島根原子力発電所 2号炉 審査資料	
資料番号	EP-050 改 48(説 42)
提出年月日	令和 2年 6月 11日

島根原子力発電所 2号炉

地震による損傷の防止

(コメント回答)

地下水位低下設備が機能しない場合の地下水位分布算定結果（例）

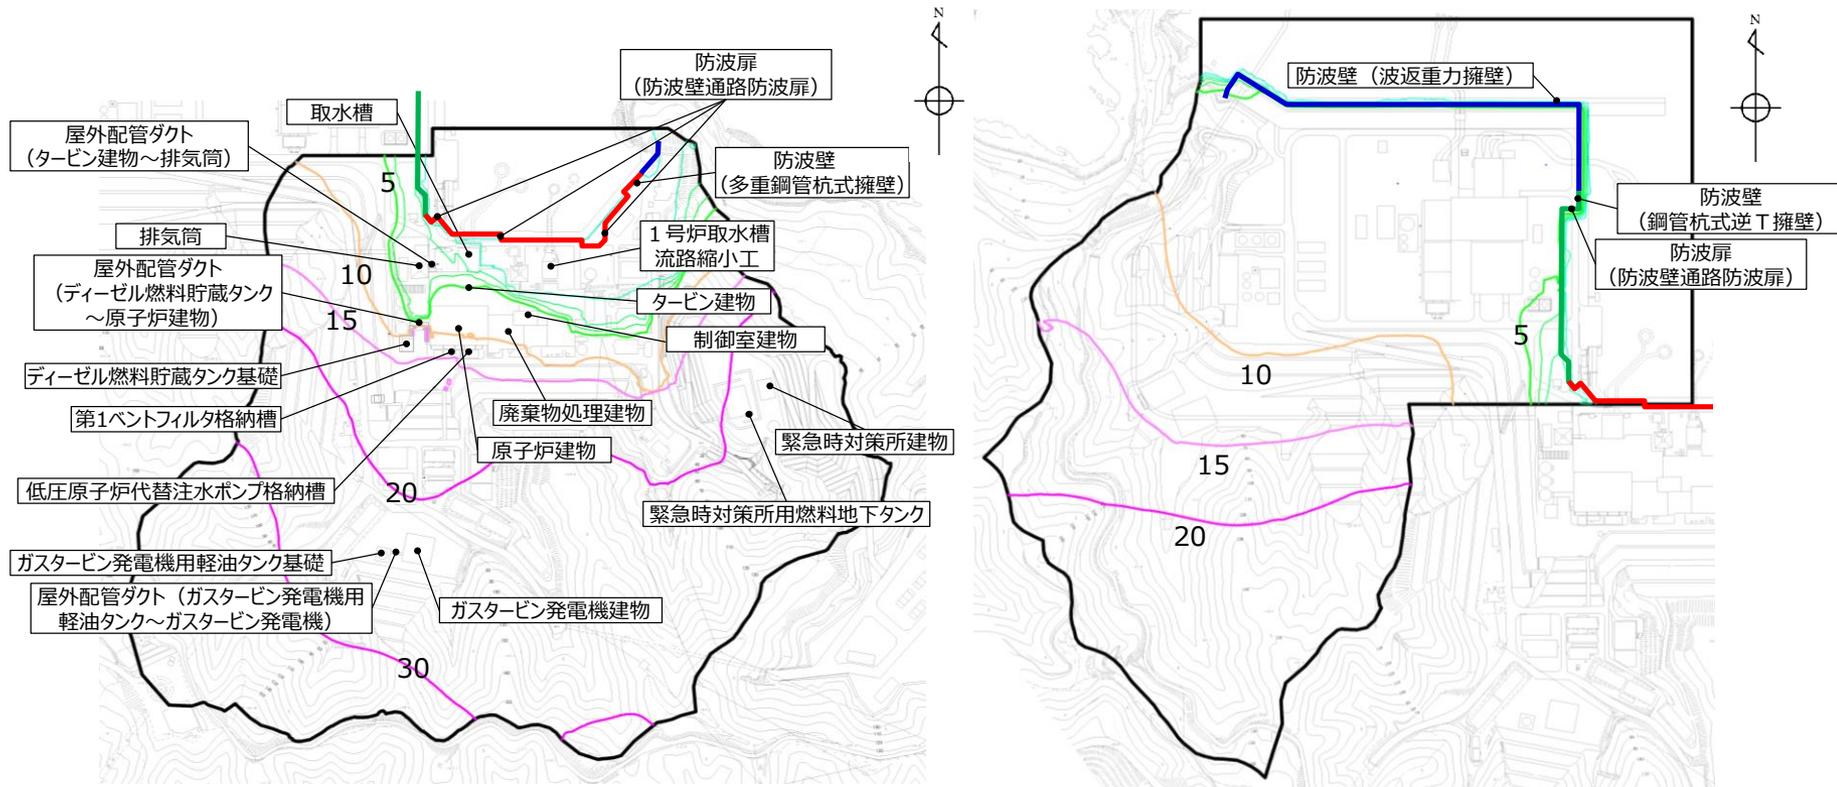
No.	審査会合日	コメント要旨	回答頁
<p>論点[Ⅱ]既工認と今回工認の手法の相違点の整理に基づく論点</p>			
113	R2.3.17	<p>[論点Ⅱ－29：地盤の液状化強度特性] ・液状化検討対象施設について，液状化による影響に対する基本的な設計方針を説明すること。その際，液状化検討対象施設から対象外とする観点も踏まえて説明すること。</p>	P6

○液状化検討対象施設について、液状化による影響に対する基本的な設計方針を説明すること。その際、液状化検討対象施設から対象外とする観点も踏まえて説明すること。

- 詳細設計段階で設定する設計地下水位に対する液状化検討対象施設の選定等に当たって、以下に示す地下水位低下設備が機能しない状態が継続した場合の定常的な地下水位分布を予測した浸透流解析の結果を使用する。なお、原子炉建物等の建物、構築物については、地下水位低下設備の**機能**に期待した浸透流解析の結果を使用する。
- 地下水位の設定方針において、自然水位（地下水位低下設備を考慮しない場合の地下水位）より保守的に設定した水位とする施設については、以下に示す浸透流解析の結果を踏まえ、液状化検討対象施設の選定フローのうち「②施設周辺の地下水位が十分に低い」の判定を行う。
